MSE LA TOMBELLE

Direction du Développement
Réf. du courrier : Parc éolien MSE La Tombelle – Engie Green à Guiscard (60)
Par courrier RAR n° :
Copie par email : DDT de l'Oise, DREAL, Ministère de la Cohésion des Territoires
Contacts : Laëtitia DEFRAEYE : 06 49 29 66 50
Sébastien BAUSSARON : 07 61 12 01 61

Objet : Jugement de la CAA de Douai – régularisation de l'avis de l'autorité environnementale – réponse à l'avis de la MRAe en date du 20 février 2020, reçu le 03 mars 2020

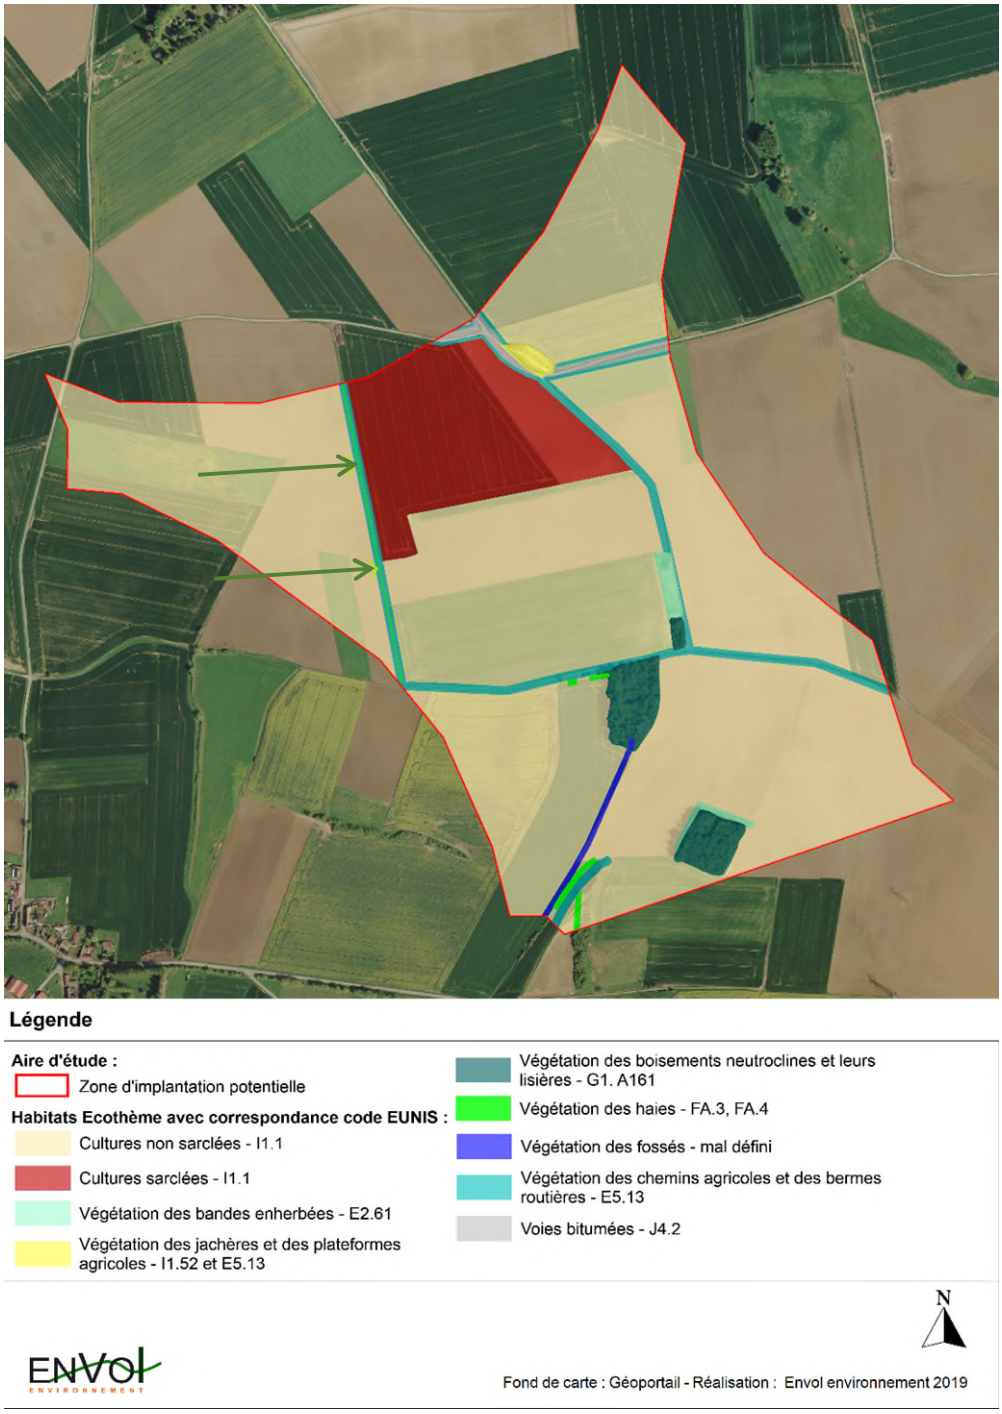
« La surface de haie dans la zone d'implantation potentielle a légèrement augmentée de 0,11 hectare ainsi que celle des boisements qui a augmenté de 0,31 hectare. Il est relevé la présence d'une nouvelle haie basse. Elle n'est pas localisée sur la carte des habitats constatés en 2019.
L'autorité environnementale rappelle que le guide Eurobats « lignes directrices pour la prise en compte des chauves-souris dans les projets éoliens », dans sa version de 2015, recommande une distance d'implantation minimale des éoliennes de 200 mètres des habitats importants pour les chauves-souris, tels que les haies et boisements, afin d'éviter toutes incidences sur les chiroptères.
Cette distance d'éloignement doit être calculée en bout de pale des éoliennes.
Il serait nécessaire que soit précisée la distance, calculée en bout de pale, séparant les éoliennes de la nouvelle haie.
L'autorité environnementale recommande :

• de localiser la nouvelle haie sur la carte actualisée des habitats ;
• de préciser à quelle distance de la nouvelle haie se situent les éoliennes du projet, cette distance étant calculée en bout de pale des éoliennes. »

Vous trouverez ci-après, la localisation de ladite haie qui est apparue entre les études réalisées en 2008 et les compléments de 2019 (flèche verte) :

Les distances en bout de pale des éoliennes vis-à-vis de cette nouvelle haie sont donc les suivantes :

- Eolienne E1 : 290 m
- Eolienne E2 : 55 m
- Eolienne E3 : 64 m
- Eolienne E4 : 360 m
- Eolienne E5 : 675 m

Comme précisé dans le dossier de complément, cette haie présente de très faibles potentialités écologiques pour les oiseaux et les chauves-souris.

Elle est basse, peu dense et ne présente pas un habitat favorable à l'installation d'oiseaux ou aux activités de chasse et de transit des chiroptères. L'ensemble de ces espèces recherche en effet, de façon générale, des haies de style arboré, c'est-à-dire se caractérisant par une envergure d'au moins deux mètres de haut sur de deux à cinq mètres de large.

Cette haie ne constitue donc pas une zone d'habitat importante pour les chiroptères.
